הערות למפה טופ' / מצבית

גוש - 6135 חלקה - 71

מס' תיק מידע 107-21

רח' 4001-אצ"ל 66

מפה טופוגרפית
קנה מידה 1:250

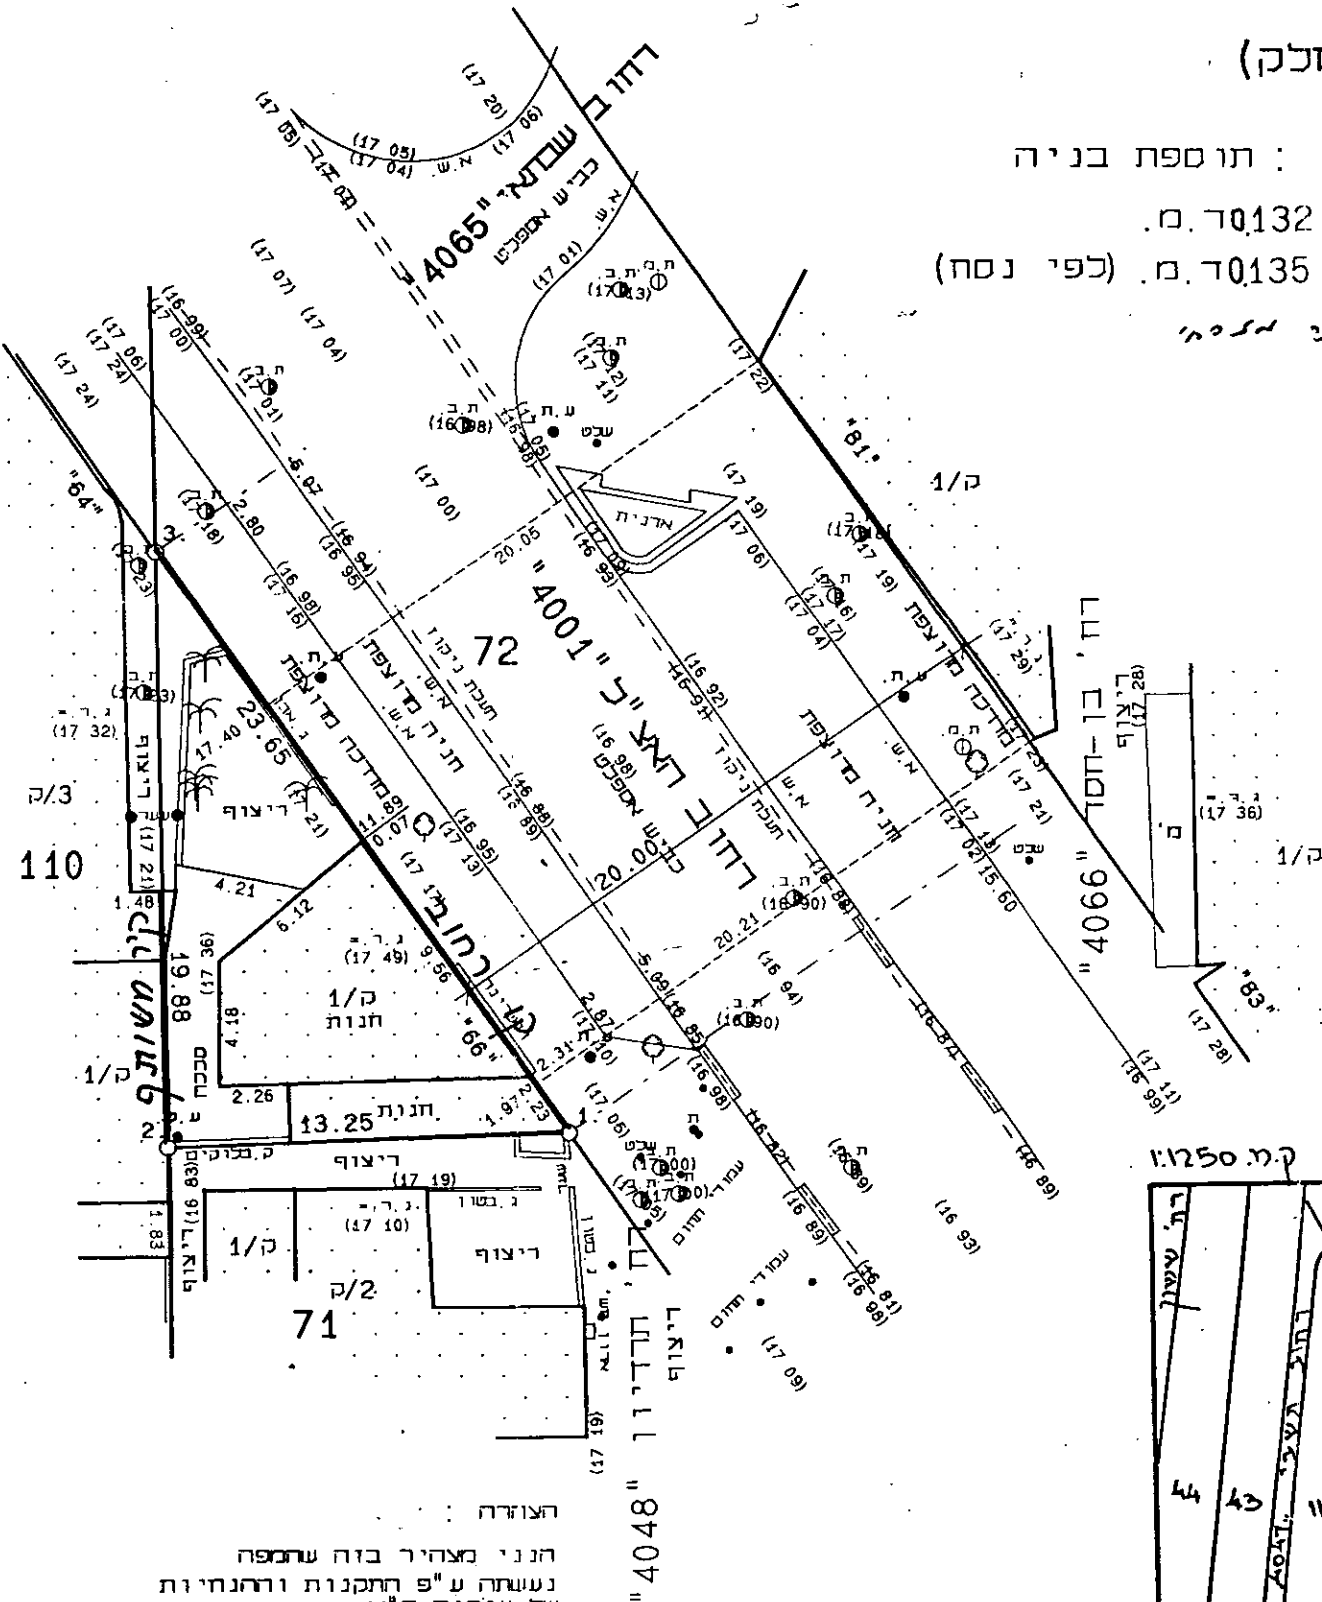
קווי בנין: צד 1 - 3.00 אחור - 5.00

יעוד בתוקף - מגורים ב שיקום

הערות - רחוב 4001-האצ"ל ברוחב 20.0 מ'. קו בנין

2.0 מ'. האזור ב' שיקום עם חזית מסחרית.

קו בנין לצדדים 3.0 מ' או 0.0 מ' בקיר משותף

ולאחור 5.0 מ'.

שיעור הבניה יהיה 140% משטח המגרש ותכנית הקרקע

לא תעלה על 60%. גובה הבנין 3 קומות.
